改善箇所説明図

基準不適合発生箇所

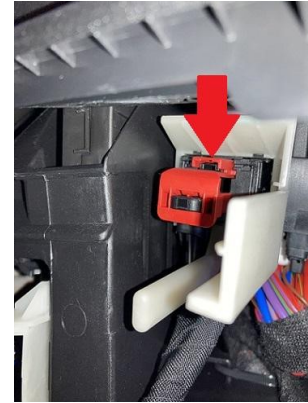
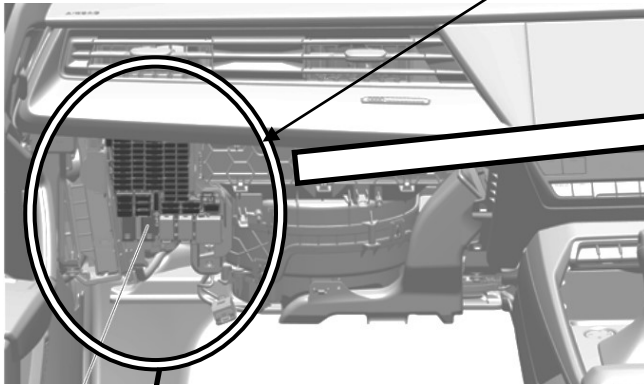
ヒューズホルダーおよび電源供給用のコネクタ

適切な取り付け

不完全な取り付け

車室内のヒューズホルダーにおいて、製造工程の管理が不適切だったため、ヒューズホルダーの電源供給用のコネクタが正しく取り付けられていないものがある。そのため、コネクタが緩み、ヒューズホルダーへ電源が供給されなくなることにより、エンジンの制御、インストルメントディスプレイの表示、ライト類の作動等、種々の車両機能に影響を与えるおそれがあり、最悪の場合、走行中にエンジンが停止するおそれがある。

全車両、ヒューズホルダーのコネクタの取り付け状態を点検し、必要に応じてコネクタを正しく取り付ける。
